Reaksjenotysje

N358, Skieding – Uterwei

Voorlopig antwoord op de ingediende reacties,
naar aanleiding van het gepresenteerde
ontwerp voor de opwaardering van de N358

Provinsje Fryslân

Nieuwe aansluiting Lauwerskwartier

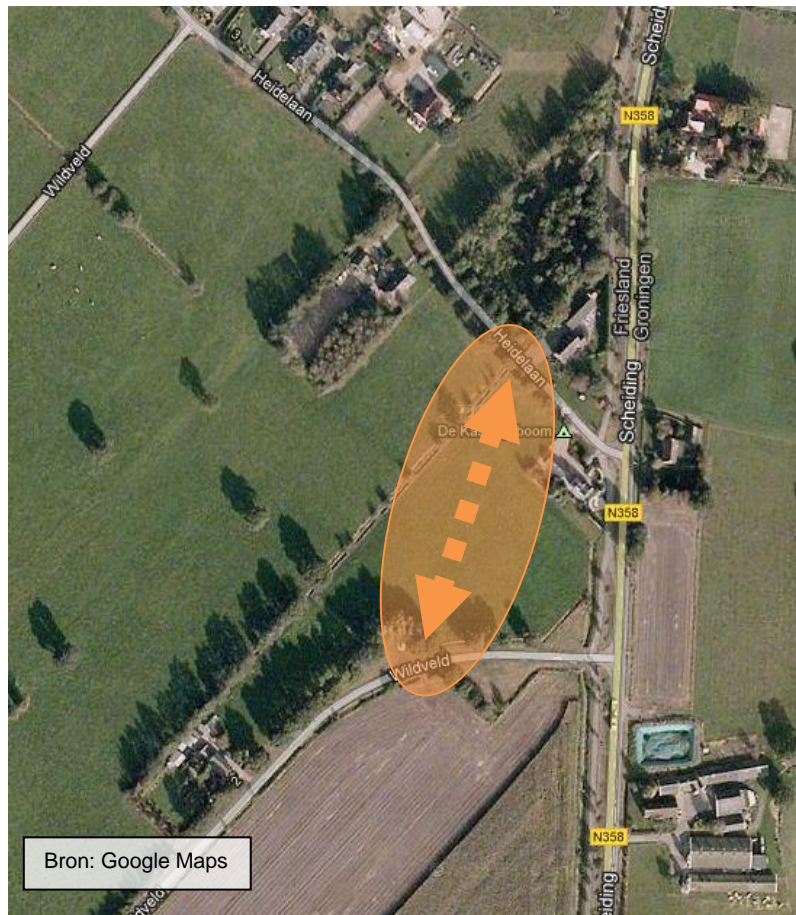
- 3.02 Samenvoegen van Topweer, Poelbuurt, Heidelaan en Wildveld bij een nieuw aan te leggen ovonde/rotonde die ook snelheid remt.
- 3.03 In het plan ontbreekt de nieuwe rondweg Surhuisterveen/ontsluiting Lauwerskwartier.

Voor het bestaande bedrijventerrein Lauwerskwartier, aan de zijde van Surhuisterveen, is een nieuwe aansluiting gedacht. Deze aansluiting wordt in de verdere toekomst mogelijk ook gebruikt als aansluiting voor de – door de gemeente Achtkarspelen – gewenste zuidelijke rondweg om Surhuisterveen.

Waar deze aansluiting exact dient te komen, is aan de gemeente Achtkarspelen om dit te bepalen. Op dit moment is het nog niet bekend waar deze aansluiting komt. Vandaar dat deze ook nog niet in

7. Ovonde Leidijk

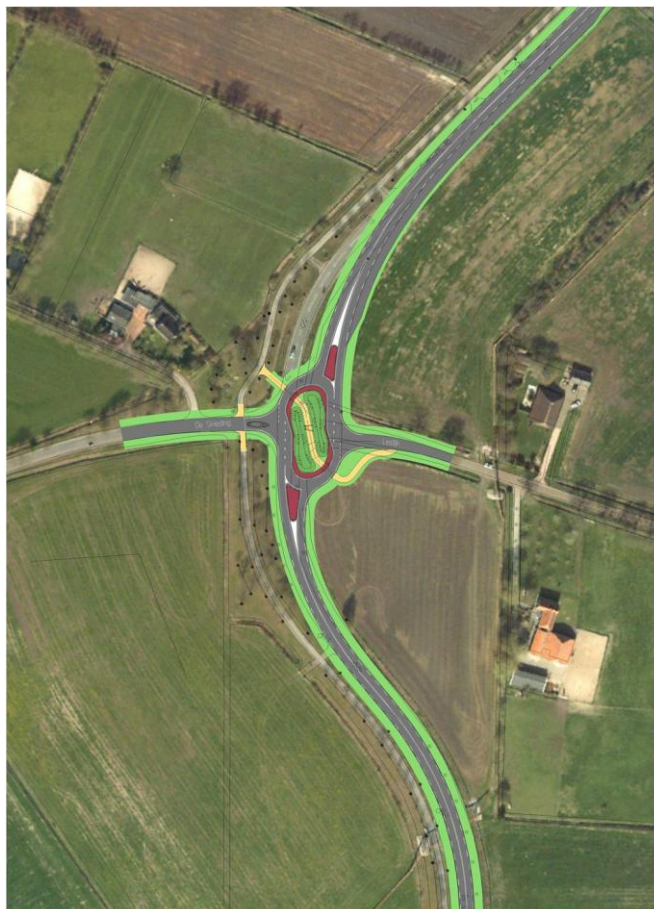
- 7.01 De ovonde een kwartslag draaien, waarbij het landbouw- en fietsverkeer via het middeneiland kan oversteken.
- 7.02 De dammen van weilanden liggen aan overzijde van de landbouwpasseerstrook bij ovonde Leidijk. Onveilig om vanaf de landbouwpasseerstrook twee rijstroken over te steken.
- 7.03 Geen landbouwpasseerstrook bij ovonde Leidijk aanleggen.

In het gepresenteerde ontwerp is ter hoogte van het kruispunt met de Leidijk een ovonde ingetekend.

Het kruispunt van de N358 met de Leidijk is de meest onveilige locatie op dit deel van de N358. Dit is naar verwachting het gevolg van de combinatie van een voorrangskruispunt in een scherpe bocht met weinig zicht.
